INFO-TECH CITROËN Racing C3R5 19-24

Sujet : Faisceau de puissance /démarreur

Subject: Power supply and starter loom

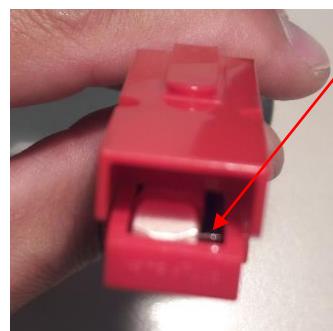
Afin de fiabiliser le fonctionnement du démarreur, nous vous conseillons de remplacer la connectique de démarreur APP rouge par un sertissage afin de relier le faisceau de puissance (904481048C) au câble démarreur (904497478A).

- Retirer les contacts des 2 connecteurs rouges en appuyant sur la languette de verrouillage par l'avant du connecteur,

- Couper les faisceaux au ras du contact,

- Passer de la gaine thermo (lg = 10cm) sur le faisceau de puissance pour protéger le futur sertissage,
- Dénuder les 2 parties, précédemment coupées, sur 15mm,
- Sertir les 2 parties avec un manchon (ref 119-211 sur radiospare) et la pince adéquate,

- Placer la gaine thermo sur le sertissage et la rétreindre,

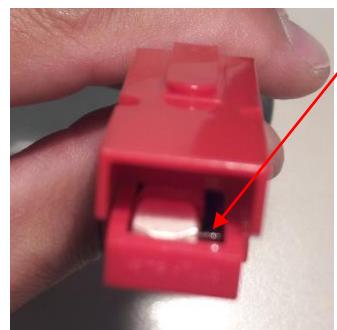
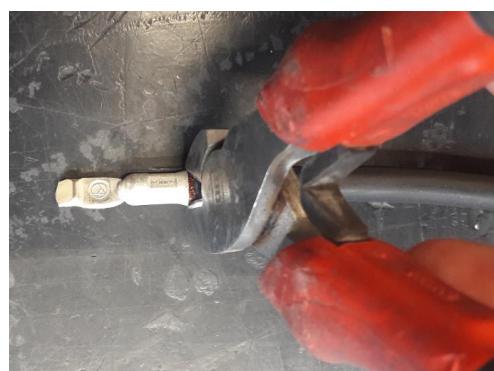
To increase the reliability of the starter, we recommend you to replace the red starter connexion by a terminal butt splice to merge the power supply loom (904481048C) with the starter loom (904497478A).

- Remove the 2 red connectors by pushing on the safety tab by the front of the connector,

- Cut the loom just close to the contact,

- Place some heatshrink (length = 10cm) around the loom to protect the further terminal butt splice,
- Strip the looms previously cut, for 15mm,
- Crimp the 2 parts with a terminal butt splice (for 25/25mm²) with the right tool,

- Put the heat shrink in place and warm it,
